二級河川竹野川水系河川整備計画(原案)に関する意見および質問

資料1-2

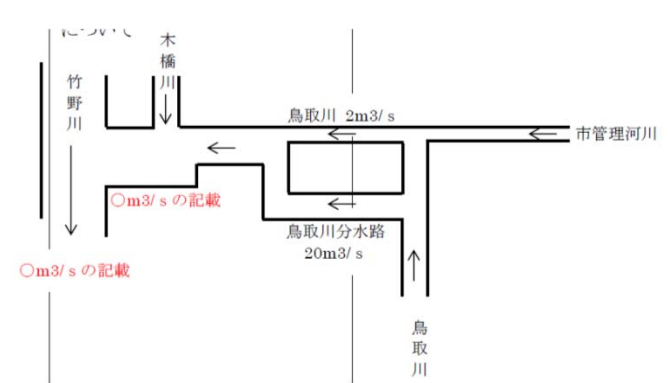
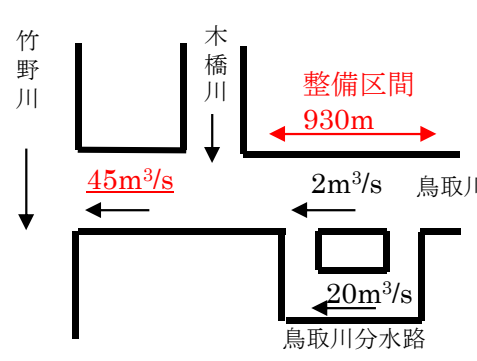
10	9	—	意見	「1.1.2 洪水等による災害の発生防止又は軽減に関する現状と課題(3)治水の現状と課題について(P9)」 「3.1出水時における情報提供と連携体制の強化(P25)」 において、 竹野川中下流の本川支川の全川が水防警報河川、水位周知河川の指定を行っているように読める。 竹野川本川が、水防警報河川、水位周知河川の指定を実施している。	P9	頁の下の説明書きを「※水防警報河川：洪水のおそれのあるとき、水防活動を行う必要があることを通知する河川。 竹野川水系では竹野川本川が指定されている。 」 ※ 水位周知河川：洪水のおそれのあるとき、市町村長が避難勧告を発令する際の目安となる水位に達したことを通知する河川。 竹野川水系では竹野川本川が指定されている。 」に語句を修正する。	庁内関係部局
	25	—			P25	頁内に、竹野川水系の水防警報河川・水位周知河川の指定の状況を下記のように記載する。 水防警報河川：竹野川(本川) 水位周知河川：竹野川(本川) また、防災情報機器の整備の状況を図で明示する。 雨量計：竹野川水系に4箇所(府管理3箇所、気象庁管理1箇所) 水位計：竹野川2箇所、小西川1箇所、鳥取川に1箇所 防災カメラ：竹野川1箇所、小西川1箇所
